Сто восемьдесят седьмая сессия

Рассмотрение проектов поправок к существующим
правилам ООН, представленных GRBP

Предложение по дополнению 2 к поправкам серии 01 к Правилам № 141 ООН (системы контроля давления в шинах)

Представлено Рабочей группой по вопросам шума и шин*

«Рис. 1
Проверка функции подкачки

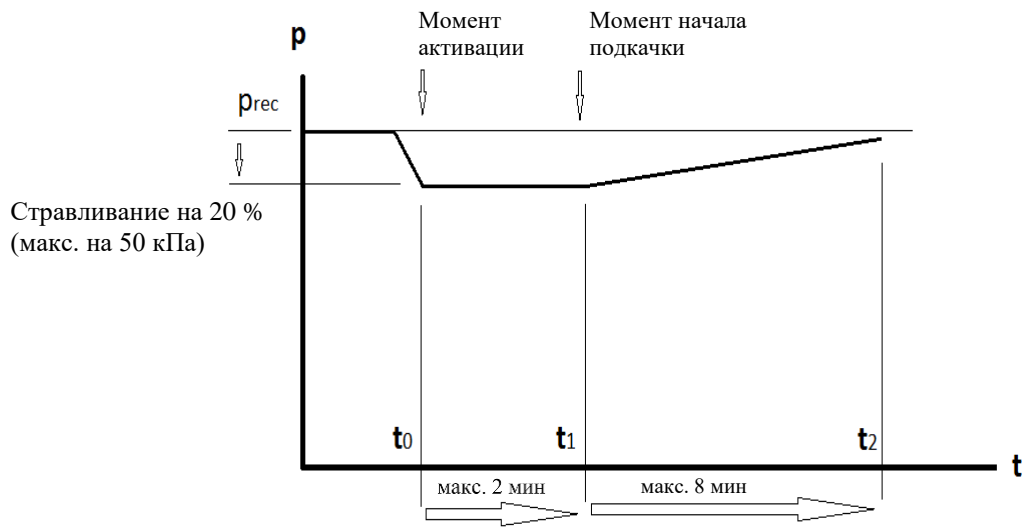
Рис.1 изменить следующим образом:

«2.5.1 Проверка функции подкачки в соответствии с рис. 1

Следует удостовериться, что при условии работы СПШ/ЦСНШ начинает подкачку системы не позднее чем через 2 минуты, а оговоренный в пункте 5.5 Правил контрольный сигнал, предупреждающий о низком давлении в шинах, включается по крайней мере через 2 минуты.

Процесс подкачки должен завершаться в течение 8 минут после его начала, причем оговоренный в пункте 5.5 Правил контрольный сигнал, предупреждающий о низком давлении в шинах, должен выключаться сразу по завершении процесса подкачки.

После завершения процесса подкачки следует удостовериться, что давление в шинах находится в диапазоне ± 5 % от рекомендованного изготовителем давления холодной шины (P_{rec})».

«Рис. 2
Проверка функции предупреждения о неисправности системы

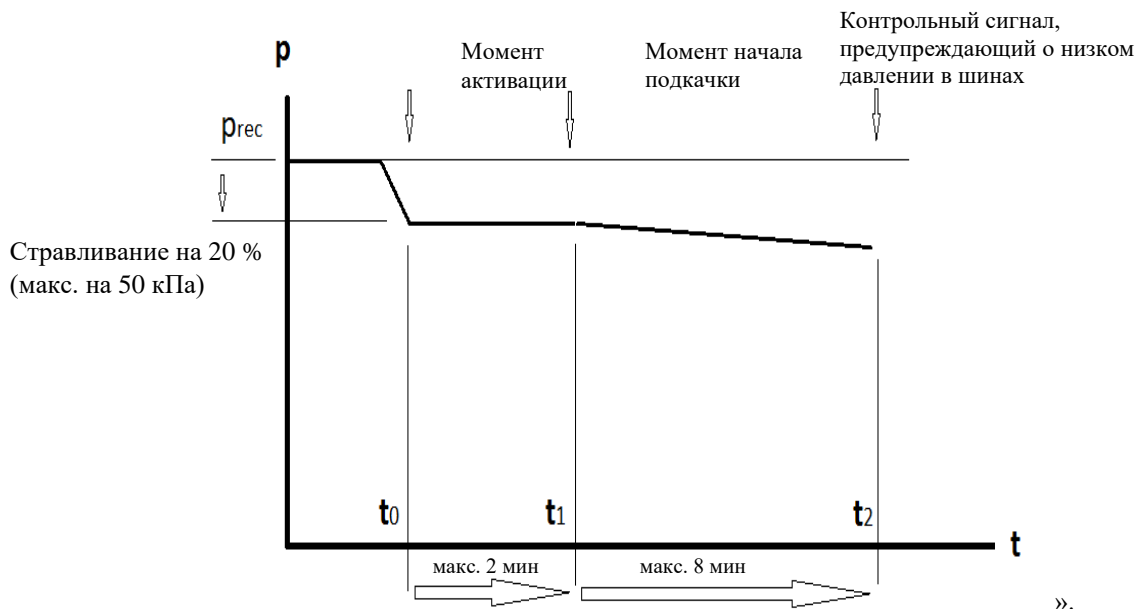
Рис.2 изменить следующим образом:

«2.5.2 Проверка функции подкачки в соответствии с рис. 2

Следует удостовериться, что при условии работы СПШ/ЦСНШ начинает подкачку системы не позднее чем через 2 минуты, а оговоренный в пункте 5.5 Правил контрольный сигнал, предупреждающий о низком давлении в шинах, включается по крайней мере через 2 минуты.

Процесс подкачки не должен завершаться в течение 8 минут после его начала, причем оговоренный в пункте 5.5 Правил контрольный сигнал, предупреждающий о низком давлении в шинах, должен включаться по крайней мере через 2 минуты с момента начала подкачки.

В ходе испытания скорость стравливания должна превышать скорость подкачки».

«Рис. 1

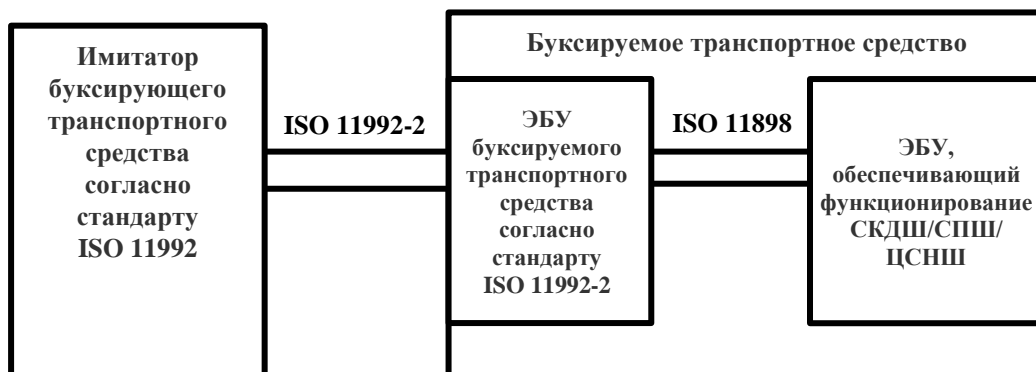
Рис.1 изменить следующим образом:

Схема расположения испытуемого устройства и имитатора транспортного средства, при которой функционирование СКДШ/СПШ/ЦСНШ обеспечивается за счет ЭБУ, подключенного через интерфейсы ISO 11898-1:2015 и ISO 11898-2:2016
